**Avis de la mission régionale
d'autorité environnementale
Centre-Val de Loire
sur le projet d'implantation d'une centrale photovoltaïque
au sol sur la commune de Charenton-du-Cher (18)
Permis de construire**

n°2021-3247

Illustrations : Variantes d'implantation (source : évaluation environnementale, page 108 et 109)

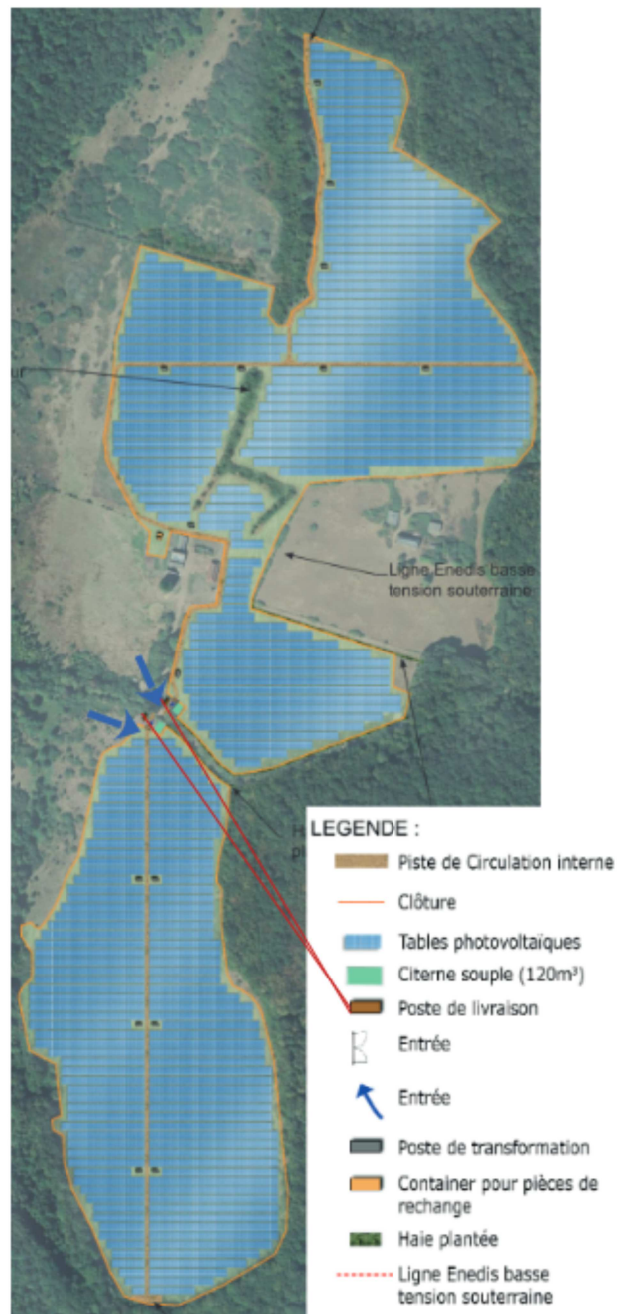
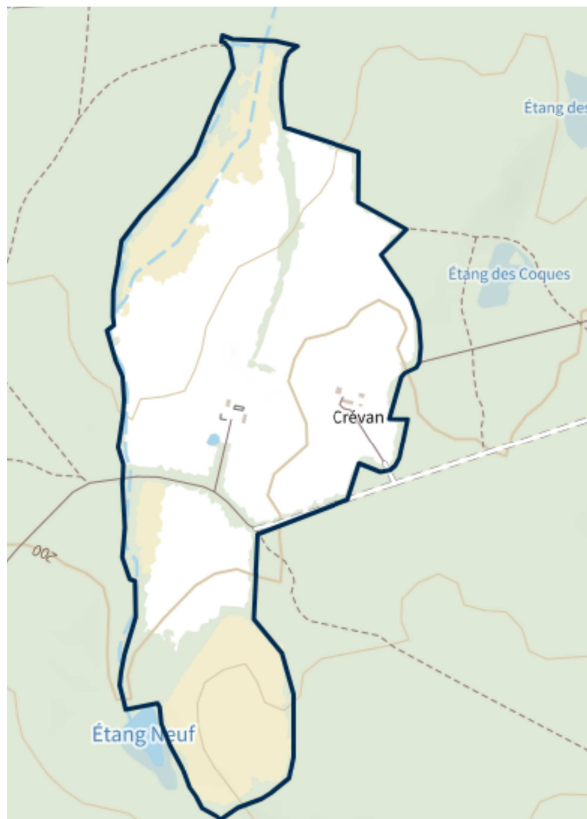
Certes, la variante n°2 retenue par le porteur de projet, conduit à exclure environ 15 ha de l'emprise globale du site, en évitant notamment le fourré central en forme de « h », les alignements d'arbres, la mare ainsi que l'intégralité des zones humides, mais cette démarche n'est pas suffisante eu égard à l'enjeu d'une consommation importante d'espace naturel.

L'autorité environnementale constate que ces variantes seules ne permettent pas de répondre à l'exigence de présentation de solutions de substitution raisonnables prévues à l'article R.122-5 II 7° du code de l'environnement.

En l'espèce, le choix d'un autre site géographique n'a pas du tout été envisagé, notamment sur une zone artisanale ou industrielle déjà bâtie, alors que ce choix de localisation est recommandé dans les orientations nationales³, et explicitement prescrit par le Schéma régional d'aménagement, de développement durable et d'égalité des territoires (Sraddet), de la région Centre-Val-de-Loire⁴ et qu'il aurait permis la préservation de cet espace naturel.

L'autorité environnementale recommande donc de produire une analyse à une échelle élargie à laquelle peuvent être identifiés et étudiés des sites alternatifs, éventuellement déjà anthropisés et donc en cohérence avec les orientations nationales et régionales.
